## **RÉPONSE DES VERTS VAUDOIS A LA CONSULTATION SUR LA RÉVISION DE L'ORDONNANCE SUR L'ÉNERGIE NUCLÉAIRE (ET AUTRES ORDONNANCES DANS LE DOMAINE NUCLÉAIRE)**

Figure 1 : Obligations légales actuelles Rouge = critères de mise hors service

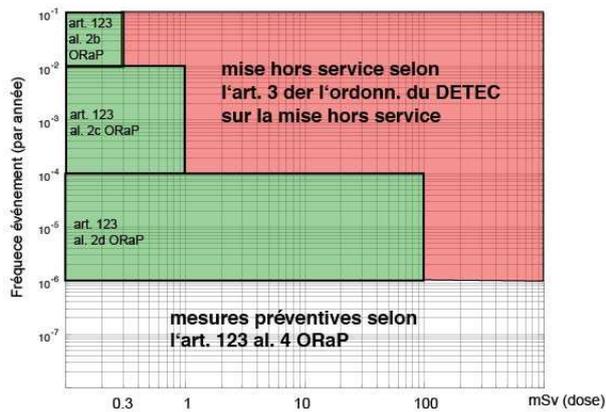
- En cas d'accident d'une probabilité située entre 1:100 ( $10^{-2}$ ) et 1:10 000 ( $10^{-4}$ ) ans, la valeur limite de dose pour la population est de 1 mSv par année. Si les modèles de calcul indiquent que cette valeur est dépassée, l'installation doit être mise provisoirement hors service (surface rouge). Pour les accidents plus rares, et donc plus graves, survenant à une fréquence située entre 1:10 000 ( $10^{-4}$ ) et 1:1 million ( $10^{-6}$ ) d'années, le principe est le même, mais la valeur limite est de 100 mSv (en rouge également). Les accidents ayant une probabilité de survenue inférieure à 1:1 million sont qualifiés comme étant « hors dimensionnement », c'est-à-dire que le respect d'une valeur limite de dose radioactive n'est plus exigé. Dans ces cas de figure, l'accent est mis sur la protection de la population.

Figure 2 : Obligations légales selon le projet mis en consultation concernant les accidents qui ne sont pas causés par des événements naturels. Rouge = critères de mise hors service

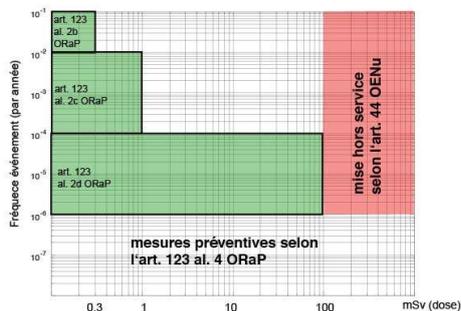
- **Pour tous les types d'accident hormis ceux provoqués par un événement naturel (figure 2) :** L'exploitant doit certes prouver que son installation résiste à l'ensemble du spectre de probabilités et que les doses limites sont respectées. Néanmoins, et c'est nouveau, seul un dépassement de la dose radioactive de 100 mSv – et seulement si celle-ci provient du refroidissement du cœur – conduit à un arrêt provisoire de la centrale. Pour les doses moins élevées ou ayant une autre origine, les critères de mise hors services sont supprimés (voir 2.3.5). Ceci signifie que même en cas d'événement survenant en moyenne tous les 10 ans, une dose pouvant aller jusqu'à 100 mSv serait admissible, sans que cela entraîne un arrêt de la centrale.

Figure 3 : Obligations légales selon le projet mis en consultation concernant les accidents causés par des événements naturels. Rouge = critères de mise hors service

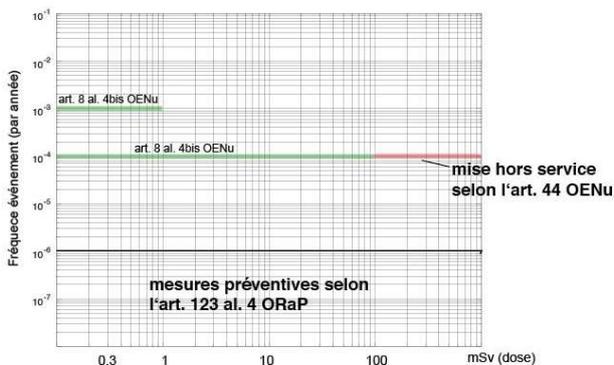
- **Pour les types d'accident provoqués par un événement naturel (figure 3) :** La révision propose qu'un justificatif soit à fournir uniquement pour la probabilité ponctuelle de 1:1'000 et celle de 1:10'000. Une démonstration que la protection est enveloppante, comme l'exige la législation et les standards internationaux, n'est plus requise. Par conséquent, un événement ayant par exemple une probabilité de 1:1'500 n'a plus de valeur limite de dose correspondante. Actuellement, la valeur limite est de 1 mSv. Là aussi, l'installation doit être uniquement mise hors service lorsqu'une valeur de 100 mSv est dépassée et seulement si cette dose provient du refroidissement du cœur.
